令和7年4月1日 風力部会資料

(仮称) 三瀬矢引発電事業
環境影響評価準備書
補足説明資料

ENEOS リニューアブル・エナジー株式会社

図 3.1-22 重要な自然環境のまとまりの場の位置

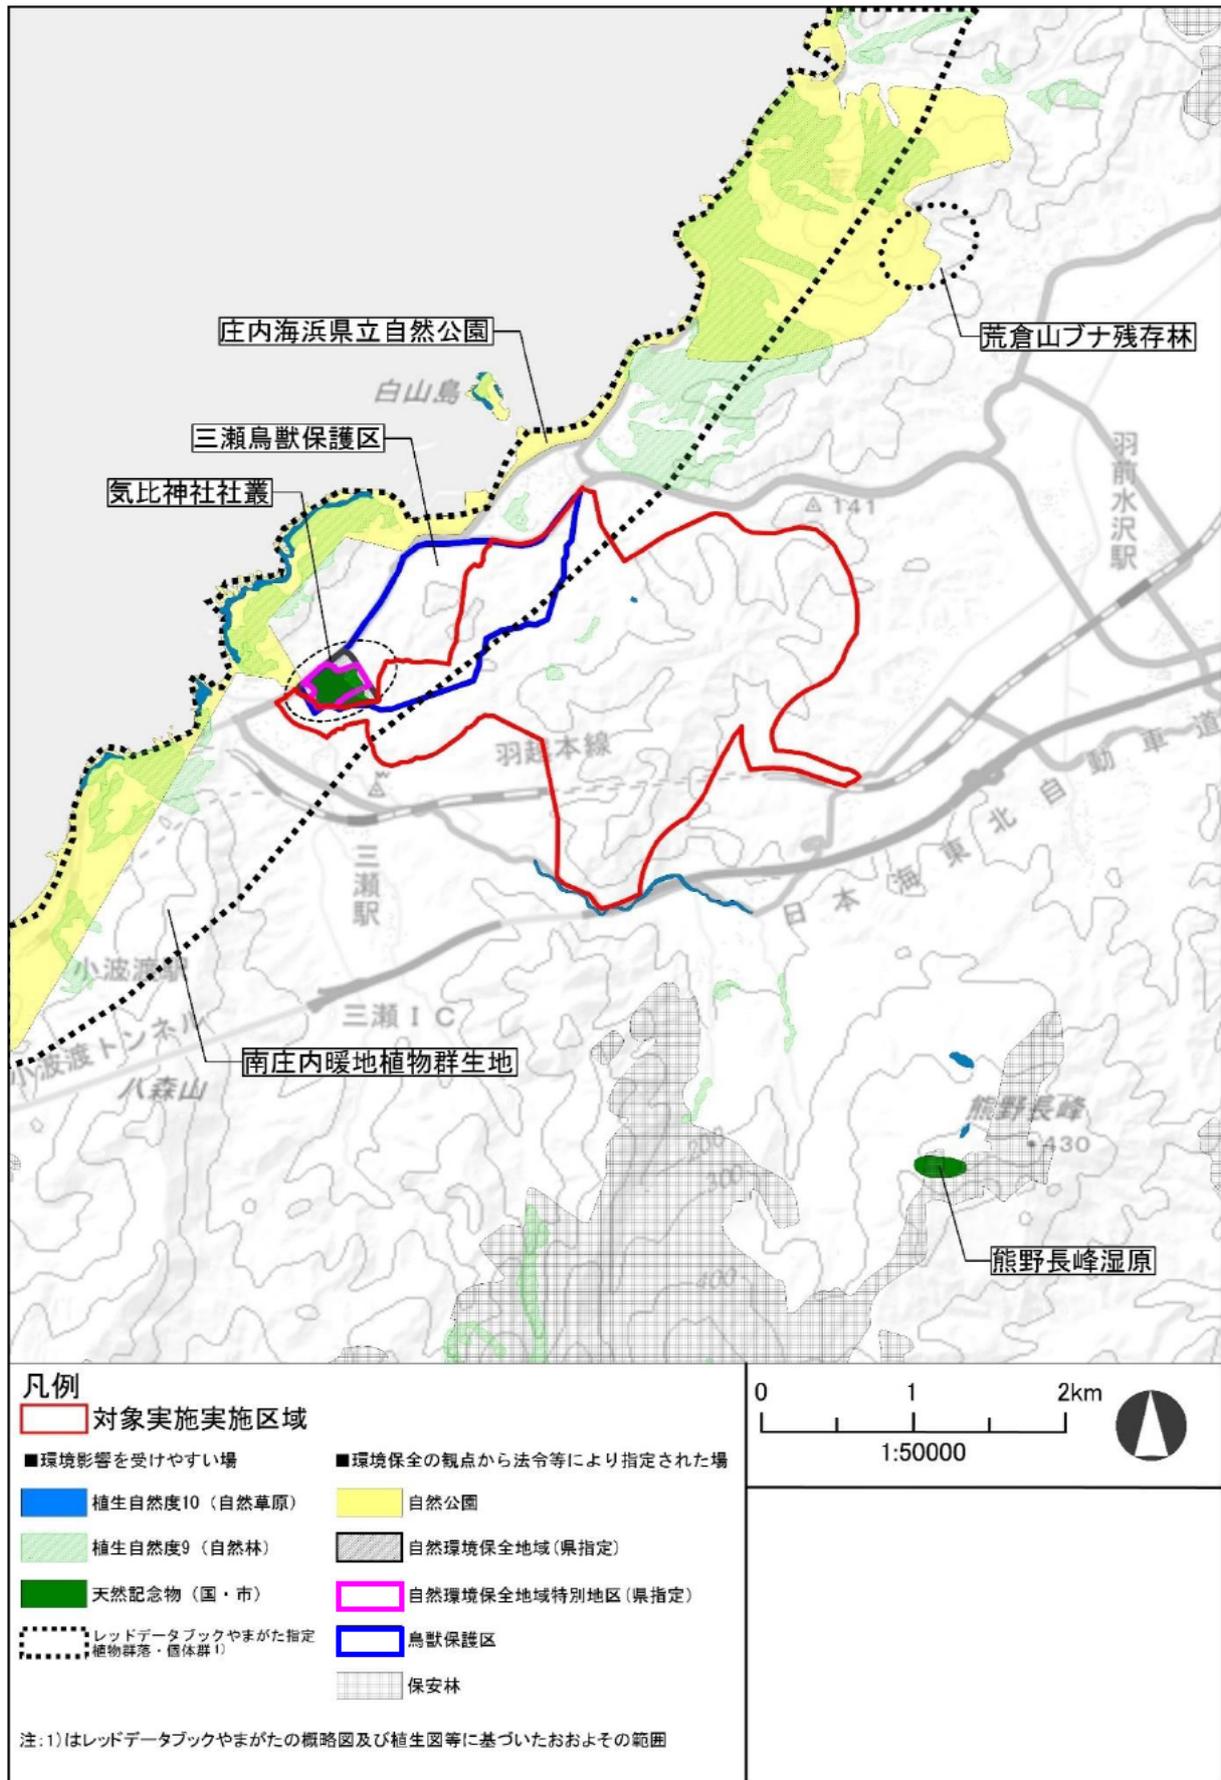
13. 図 3.1-22 重要な自然環境のまとまりの場の位置について【近藤顧問】【準備書 P.120】
自然環境保全地域（県指定）と鳥獣保護区の凡例の線の太さが細くてわかりにくいのもう
少し太くしてはどうでしょうか。

ご指摘を踏まえ、次ページのように修正した図面を評価書において反映いたします。

図 8.2-2 (1) 水質に係る調査地点 (水質)

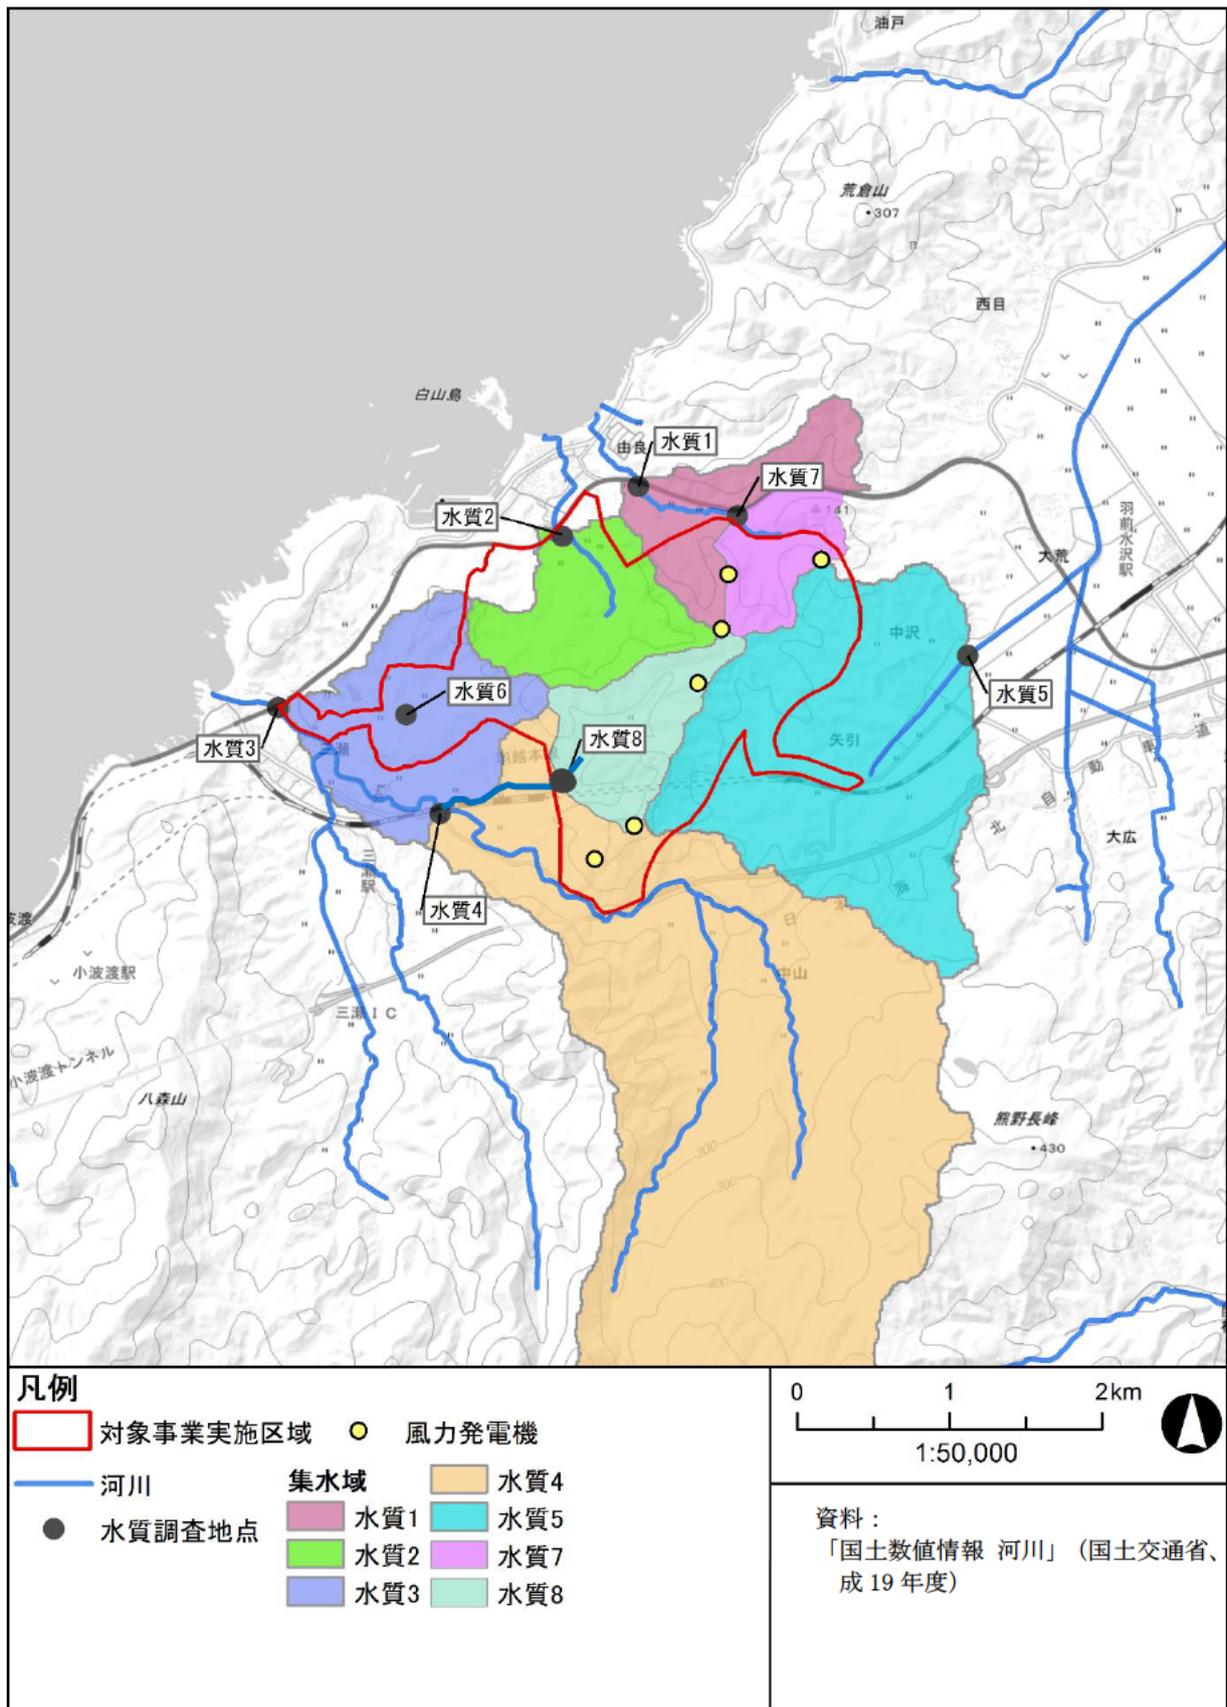
17. 表 8.2-8 水質に係る調査地点の設定根拠【水鳥顧問】【準備書 P. 320】
追加された水質調査地点の内、水質 8 の係る沢筋の所在を図 8.2-2 (1) など関連する図中に示してください。なお、現地調査によってその他に新たな沢筋が確認されていれば、合わせて明記してください。

次ページに水質 8 に係る沢筋を示しました。また、現地調査前の踏査において、立入り可能な箇所において確認しましたが、水質等調査可能な沢筋は確認されませんでした。

評価書において沢筋を追加した図面を記載致します。

図 12.2-2 風況条件から抽出した候補地

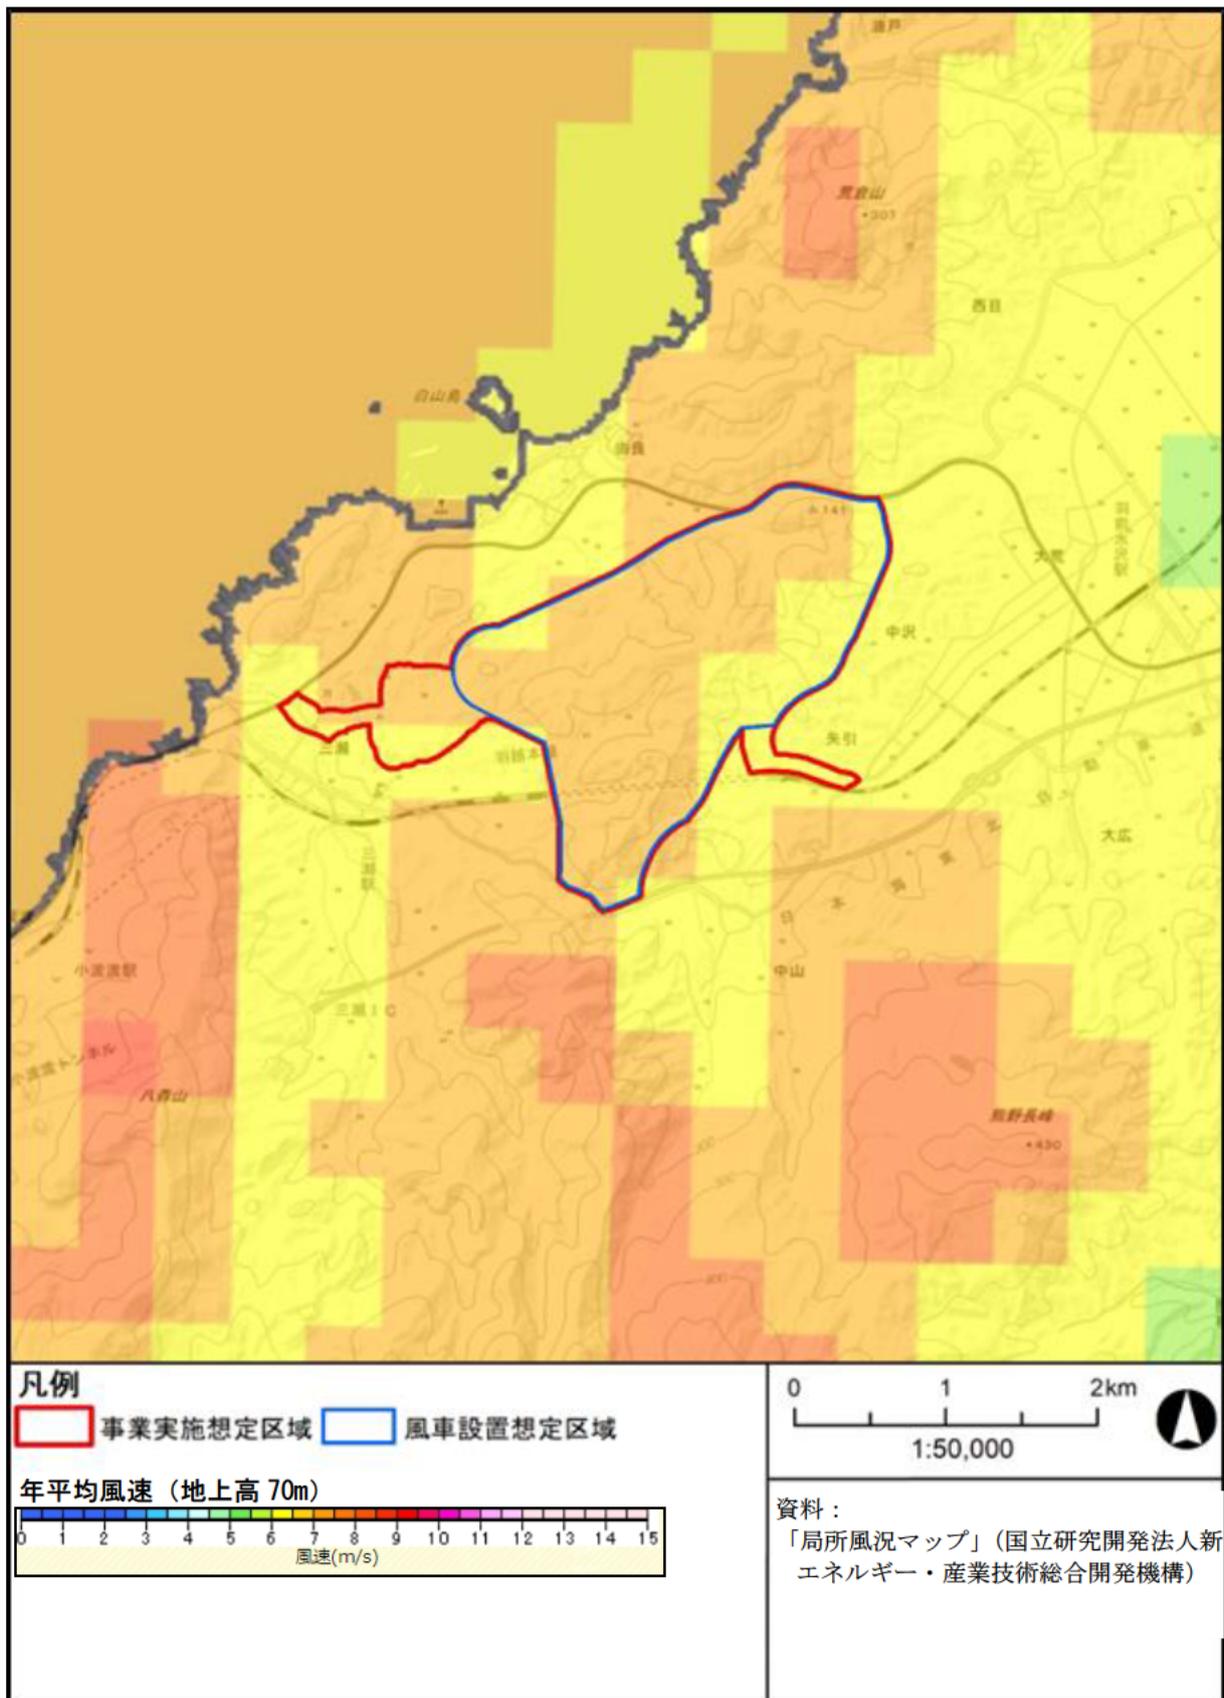
図に色のスケール（凡例）をつけてください。また高度何mの風況であるかが図を見ただけでわかるようにしたほうがよいのではないのでしょうか。

ご指摘を踏まえ、評価書において次ページのように凡例を記載いたします。
